仕様変更のご案内

Node.Rigid ラーメン接合部(柱脚)コネクタ 専用アンカーボルトについて

STR009

①HRB-300・HRB-360

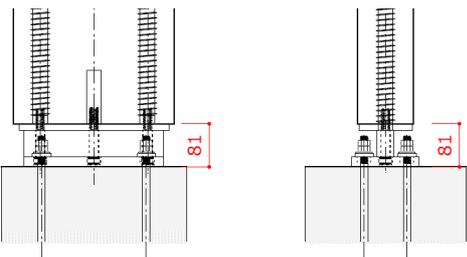
従来品	改良品
製品名	HRB-300 HRB-360	HRB-300(H=100) HRB-360(H=100)
製品図		
変更点	<ul style="list-style-type: none"> ・高さ H=81 → H=100 へ変更 ・付属品 六角穴付きボルト M16 L=90 → L=110 へ変更となります。 	
効果	アンカーナット締めに関する施工性が向上します。	
備考	<ul style="list-style-type: none"> ・高さの変更に伴い柱の長さが従来品の場合より短くなります。 加工の際は従来品の加工とお間違えないようご注意ください。 ・耐力に変更はありません。

②専用アンカーボルト M14(L=438)

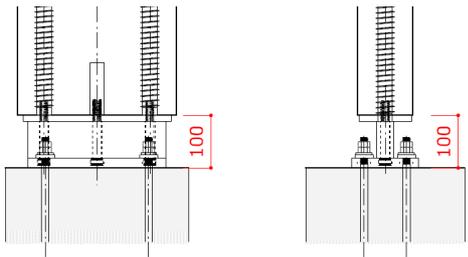
従来品	改良品
製品名	専用アンカーボルト M14(L=438)	専用アンカーボルト M14(L=403)
製品図		
変更点	全長 L=438 → L=403 へ変更	
効果	基礎立上り 350 の場合でも、設置が容易になります。	
備考	ご使用本数・使用治具の変更はありません。
